Deliberazione della Giunta Regionale 13 aprile 2026, n. 8-2423

Piano paesaggistico regionale (Ppr) approvato con la D.C.R. 233-35836 del 3 ottobre 2017. Ridefinizione, ai sensi dell'articolo 45, comma 5, delle Norme di attuazione del Ppr, della rappresentazione dei tracciati di corpi idrici e dei laghi e territori contermini nei comuni di Altavilla Monferrato (AL), Costigliole d'Asti (AT), Felizzano (AL), Fubine Monferrato (AL), Isola d'Asti (AT), Paesana ..

ALLEGATO 1

Comuni di Fubine Monferrato (AL), Altavilla Monferrato (AL) e Vignale Monferrato(AL)
Stralcio Tavola P2 modificata con evidenziato il tracciato corretto del Rio Sabbionaro, Tortollina o Valmazza
Tavola in scala 1:25.000

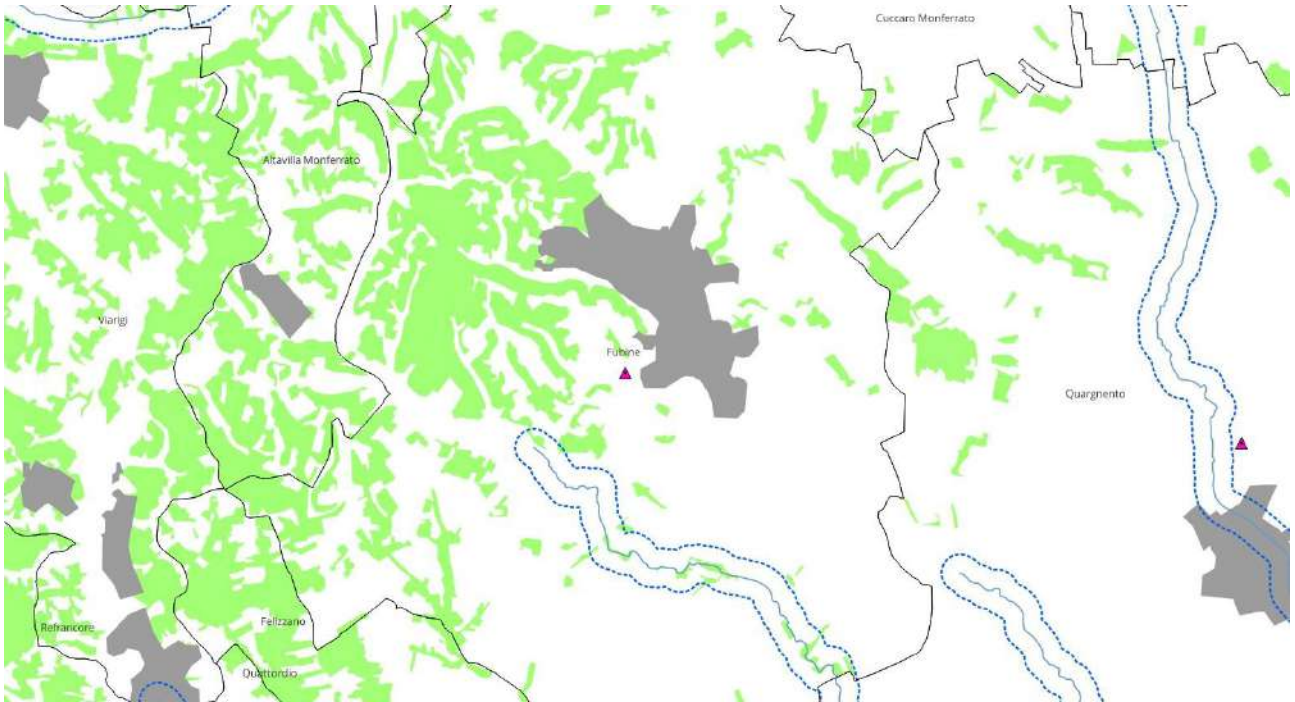
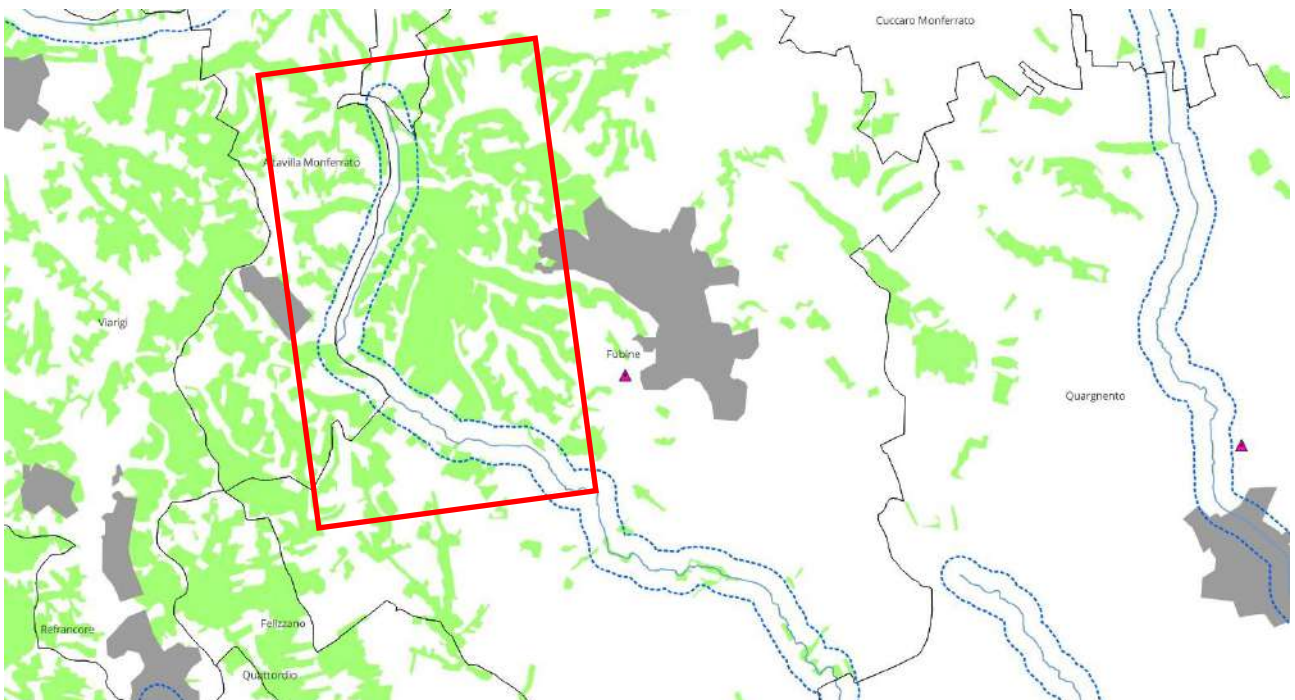
- il “Rio Sabbionaro, Tortollina o Valmazza”, tutelato tra “lo sbocco e la confluenza dei due rami che scendono da Cerrota e Casazza”, ricadente nel Comune di Fubine Monferrato (AL), Altavilla Monferrato (AL) e, solo per la fascia di tutela paesaggistica, nel Comune di Vignale Monferrato (AL): viene definito un allungamento del tracciato tutelato più a monte fino al tratto in cui confluiscono due rami (il primo che scende dalla frazione Casazze ed il secondo che scende dall'abitato di Cerrota, indicato nella CTR ora BDTRE come C.na Gerola, entrambi in Comune di Altavilla).

Stralcio Tavola P2 modificata con evidenziato il tracciato eliminato del Rio Valle Gatta o Tortolina

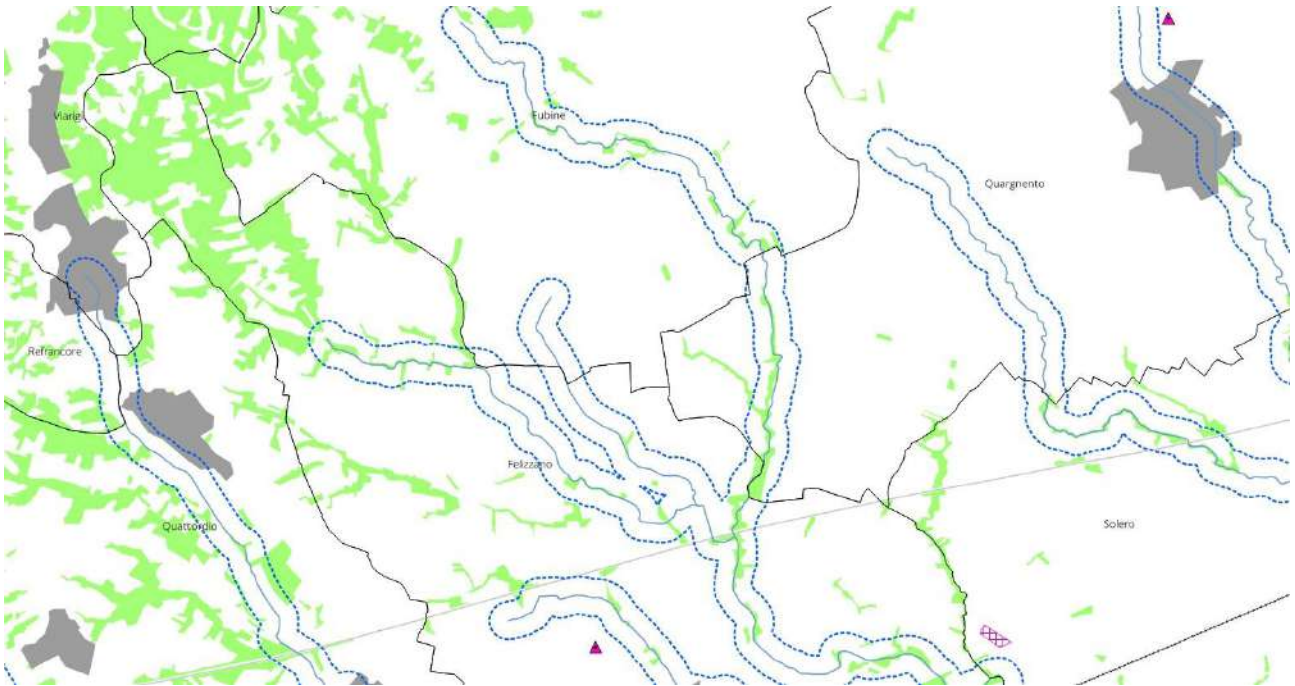
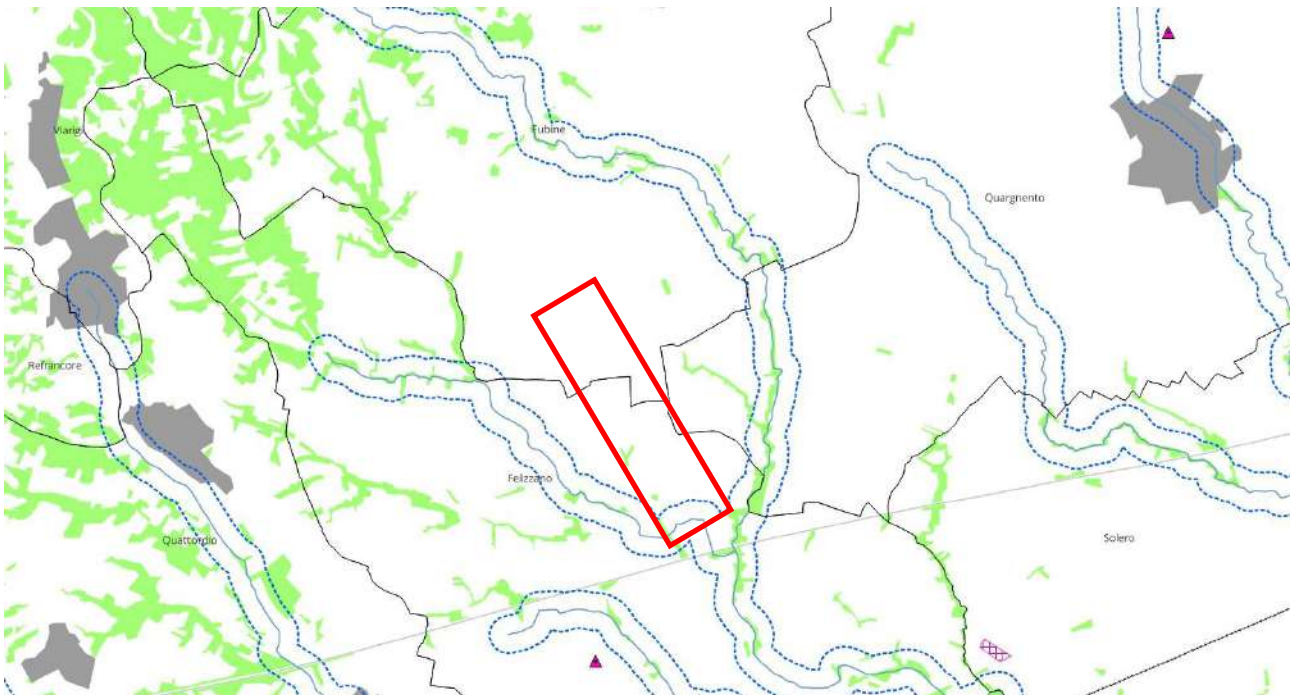
- il “Rio Valle Gatta o Tortolina” tutelato “dallo sbocco alla sua biforcazione sotto e a Sud Est di Cascinotto”, ricadente nel Comune di Fubine Monferrato (AL) e di Felizzano (AL): il tracciato è ridefinito sulla base dell'individuazione in cartografia dei toponimi indicati dal Regio Decreto e viene stralciato un ramo rappresentato in modo errato nelle cartografie del Ppr che riporta un ulteriore tratto del Rio Valle Gatta o Tortolina, che si trova lontano dalla biforcazione.

Stralcio Tavola P2 modificata con evidenziato il tracciato corretto del Torrente Tiglione
Tavola in scala 1:25.000

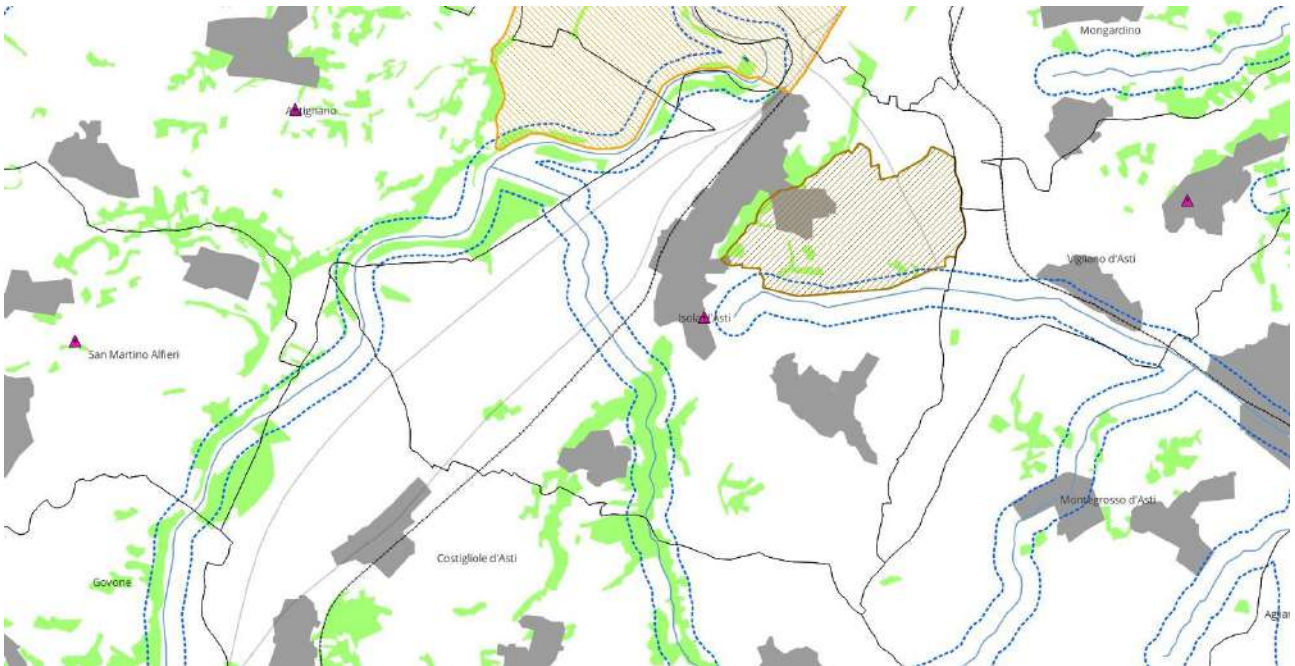
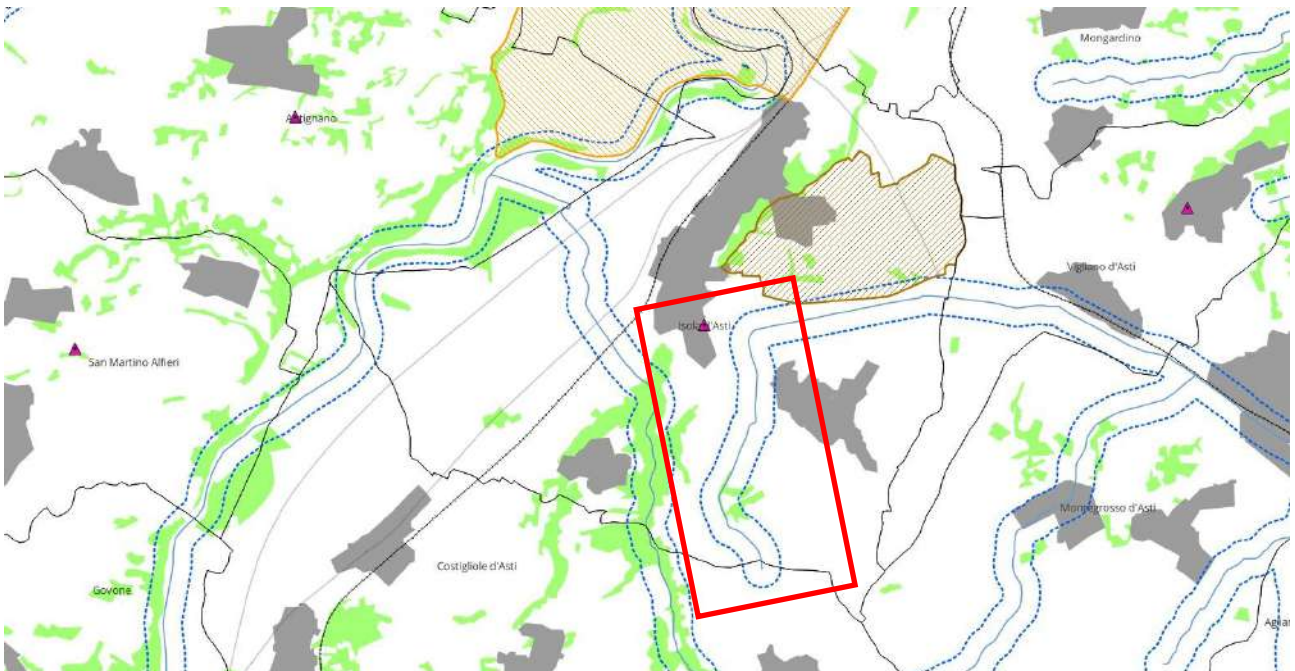
- “Torrente Tiglione”, tutelato “dal confine colla prov. di Alessandria a metri 500 a monte della strada Repergo, Isola”, ricadente nel Comune di Isola d'Asti (AT) e, solo per la fascia di tutela paesaggistica, nel Comune di Costigliole (AT): il tracciato viene allungato dal momento che, trattandosi di un corpo idrico denominato “Torrente”, secondo l'art. 14 comma 6 delle NdA del Ppr, ai fini dell'autorizzazione paesaggistica, di cui all'articolo 146 del Codice, per corpi idrici tutelati (e relativa fascia di 150 metri dalla sponda) ai sensi dell'articolo 142, comma 1, lettera c., del Codice, si intendono tutti i corpi idrici denominati “fiumi” o “torrenti” per il loro intero percorso, così come individuabile sulla base cartografica di riferimento. Nel caso del Torrente Tiglione ciò implica una parziale revisione del tracciato e della relativa fascia di tutela, modificata in parte prolungata in direzione sud rispetto al dato della Tavola P2 del Ppr. La modifica è stata condivisa in sede di II seduta della II Conferenza di Copianificazione del 19 febbraio 2026 e il tracciato è stato individuato sulla base dei catastali originali di impianto, seguendo il tracciato vettoriale della Bdtre 2025.

Stralcio Tavola P2 modificata con evidenziato il tracciato corretto del Rio Agliasco
Tavola in scala 1:25.000

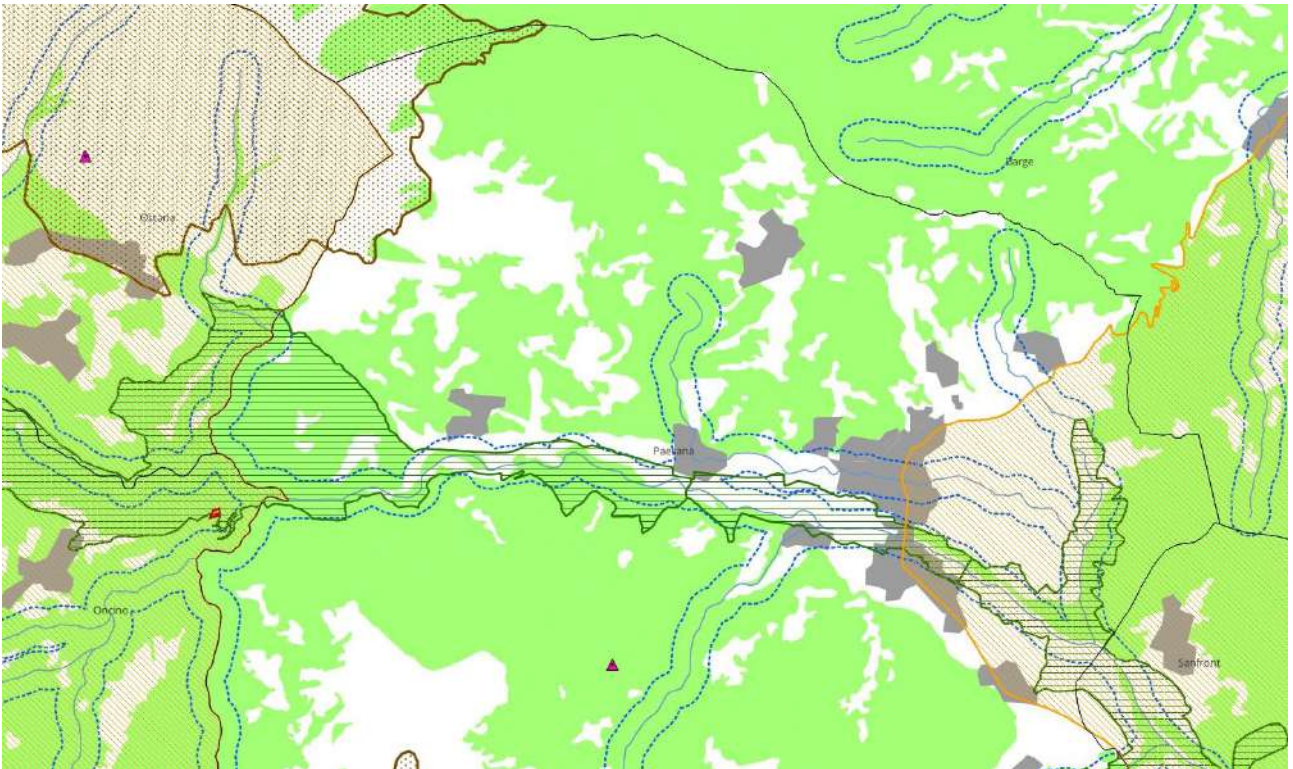
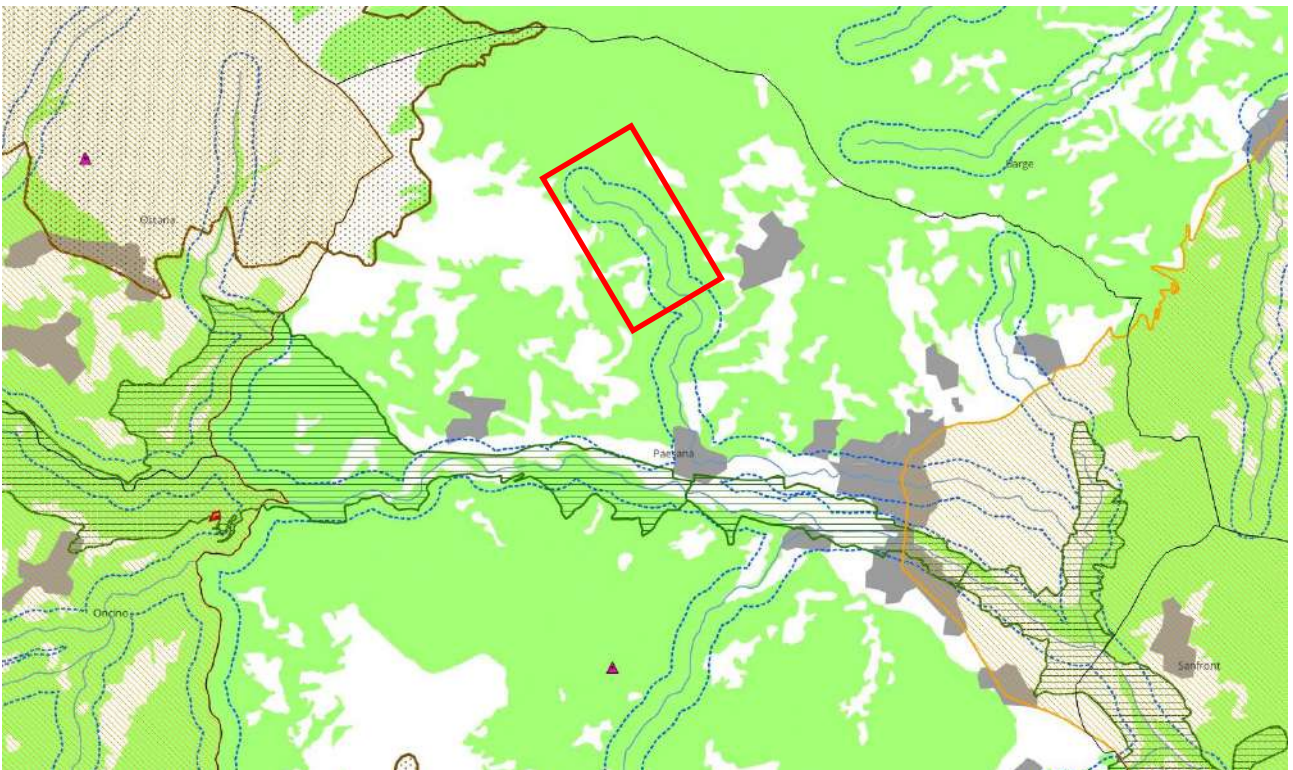
- il “Rio Agliasco”, tutelato “dallo sbocco alla confluenza del Rio che scende da Pra delle Serre”, ricadente nel Comune di Paesana (CN): il tracciato viene ridisegnato e allungato in coerenza con quanto riportato negli elenchi del Regio Decreto 1775/1933, così come definito dall'Art. 14 delle NdA del Ppr, aggiungendo un lungo tratto nella parte Nord del territorio comunale;

Stralcio Tavola P2 modificata con evidenziato il tracciato eliminato del Torrente Airasca e Rio del Bialet

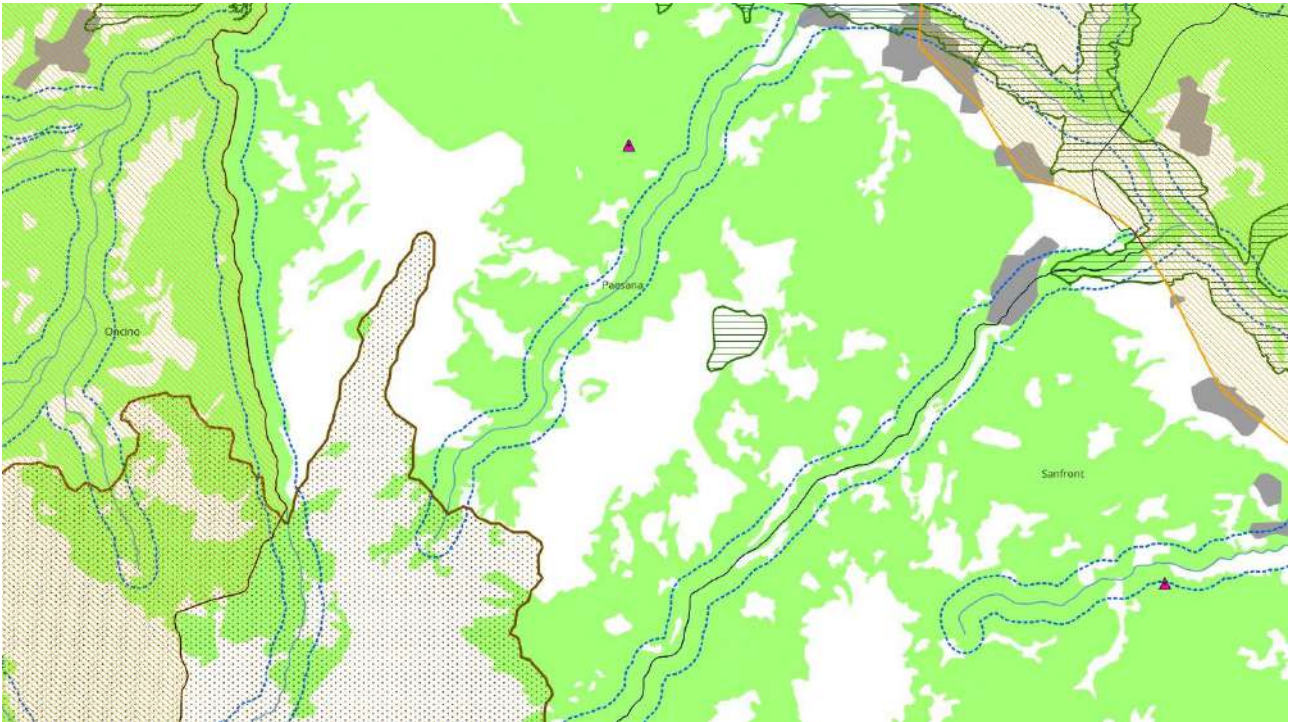
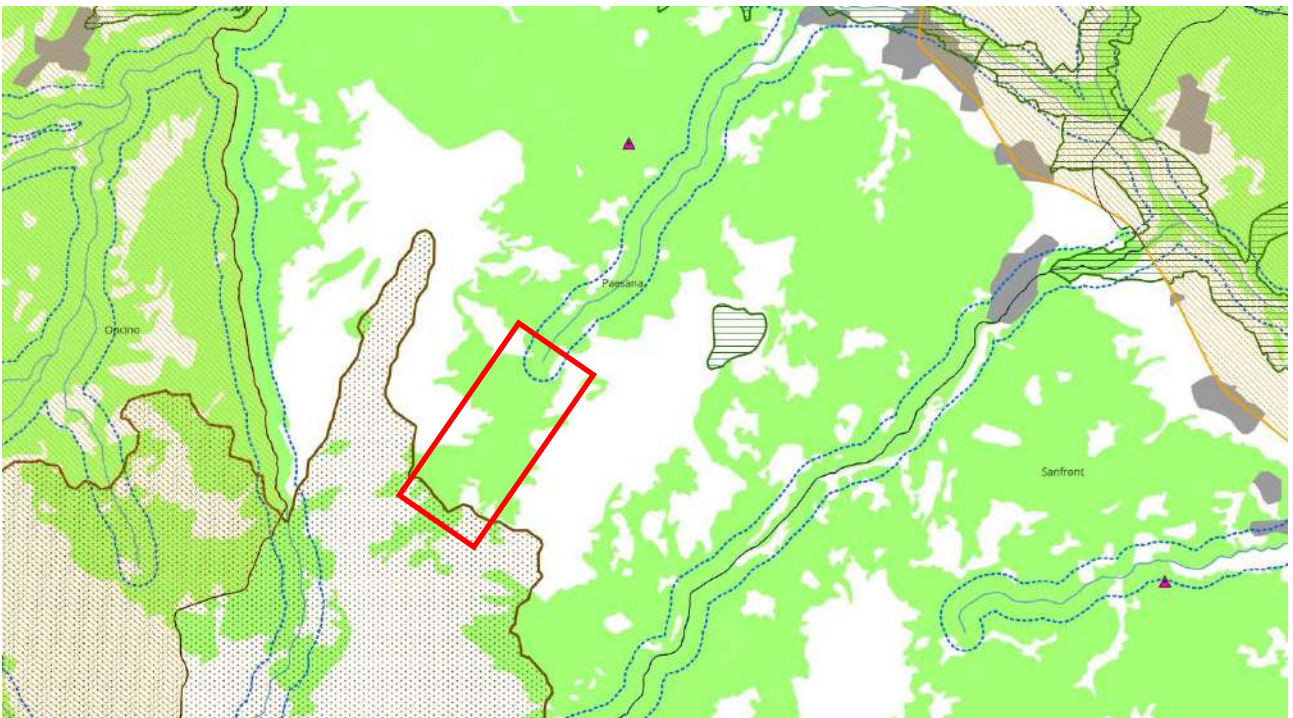
- il “Torrente Airasca e Rio del Bialet”, tutelato “dallo sbocco alla confluenza sotto C. Cugno a N.E.”, ricadente nel Comune di Paesana (CN): il tracciato viene parzialmente ridotto rispetto al dato del Ppr, adattando la rappresentazione del corpo idrico alla scala locale, ricavata dalla base cartografica aggiornata fornita dal geologo incaricato dalla variante e viene descritta nei documenti tecnici forniti dal Comune come “Modifiche in fase di adeguamento”)
